01202118, Vestlie masseuttak 2 - detaljreguleringsplan. Sluttbehandling

Saksnr.	Utvalg	Møtedato
45/25	Hovedutvalg for plan og utvikling	19.08.2025
50/25	Kommunestyret	26.08.2025

Kommunedirektørens innstilling

Figur 5. Høringsutkast til plankart (til venstre) og forslag til endelig plankart (til høyre)

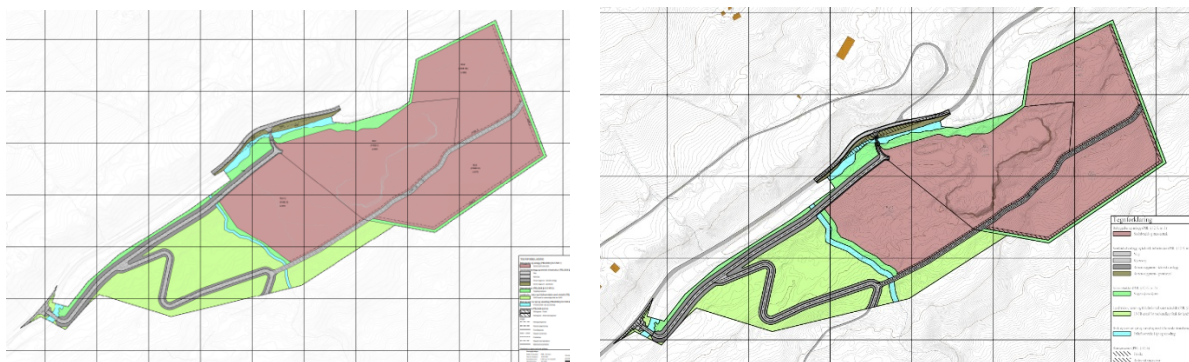
Ut fra kartgrunnlag går det en bekk gjennom det foreslåtte området for utvidelse av masseuttaket. Bekken inngår i vannforekomsten 012-3029-R Bøgaset bekkefelt og har god miljøtilstand. I planbeskrivelsen er det redegjort for at dette er en flombekk uten årssikker vannføring, og at bekken flere ganger har endret løp og tatt nye veier mot øst. Under flommen "Hans" i fjor tok bekken en av sine tidligere veier lengre vest, og det er dette løpet som er fastsatt på reguleringsplankartet. Ut fra erfaringene knyttet til flere endringer av dette bekkeløpet, vil vi be kommunen om å sette av en bredere grøntsone mellom flombekken og masseuttaket.

I planforslaget er yttergrense av uttaksområde RU 1-2 lagt kloss inntil det som fra forslagsstiller opplyses å være nytt flomløp. Bekken har et nedbørsfelt på snaut 4 km² hvilket normalt tilsier årssikker vannføring. Bekkeløpet er nytt, og det må antas at vannet vil kunne bearbeide det nye løpet ytterligere ved fremtidige flomhendelser. I lys av dette, og vannressurslovens krav om funksjonell kantsone, stilles det spørsmål ved om den avsatte vegetasjonssonen, som mellom bekkeløp og utvinningsareal på det smaleste er < 3 m, vil være tilstrekkelig ved fremtidige flomhendelser.

Langs nordre del av plangrensen renner Rukkedøla. I tillegg ligger et registrert vassdrag innenfor planområdet. I planbeskrivelsen omtales dette som flombekk uten årssikker vannføring, som fylles opp ved snøsmelting og større nedbørsmengde. Det er gjort rede for at registrert løp for vannføring har endret seg etter ekstremværet «Hans» i 2023; bekkeløpet har tatt nytt løp nedstrøms undergang i kulvert ved eksisterende skogsbilvei sør i planområdet. Nytt løp beskrives av grunneier til å være et av bekkens tidligere leier lengre vest. Dette er regulert til «friluftsområde i sjø og vassdrag», og gir ytre definisjon av uttaksområdet, med et par meter vegetasjonsskjerm.

Dette forholdet er belyst i ROS under merknad 2, der det informeres om at det ikke er behov for ytterligere utredning eller tiltak knyttet til bekken. NVE gir likevel faglig råd om at kommunen vurderer nærmere om det er behov for ytterligere tiltak for å sikre at ikke bekken igjen meandrerer og finner tilbake til sitt gamle leie, som nå går inn i et aktivt massetak. Vi kan ikke se at dette er faglig vurdert, og heller ikke at det er vurdert ytterligere tiltak ved eksisterende kulvert for å opprettholde dagens vassdragsleie. Vi gir faglig råd om å sikre dette gjennom bestemmelser eller vilkår til drift som sikrer istandsetting av bekkeløpet på en måte som sikrer langsiktig, fremtidig ivaretagelse av flomfare etter endt drift.

Kommentar: Avstand mellom bekk og masseuttak økes, jfr. innspill fra NVE og funn i rasvurdering. Areal til bekkeløp utvides til 10 meter og det etableres en vegetasjonsskjerm mot masseuttaket på 10 meter.

Område for bekken utvides til bredde 10 meter. I tillegg etableres det en 10 meter bred vegetasjonsskjerm mot uttaksområdet. Dette arealet benyttes til sikring av bekkeløpet og for å hindre at bekken flommer inn i uttaksområdet, jfr. skredrapport.

Areal for bekkeløp utvides og det settes av større areal mellom bekk som krysser planområdet og masseuttak for tilstrekkelig plass for forsterkning av bekkeløp. Område for bekken utvides til bredde 10 meter. I tillegg etableres det en 10 meter bred vegetasjonsskjerm mot uttaksområdet.

Plankartet endres som vist i skisse ovenfor (til høyre).
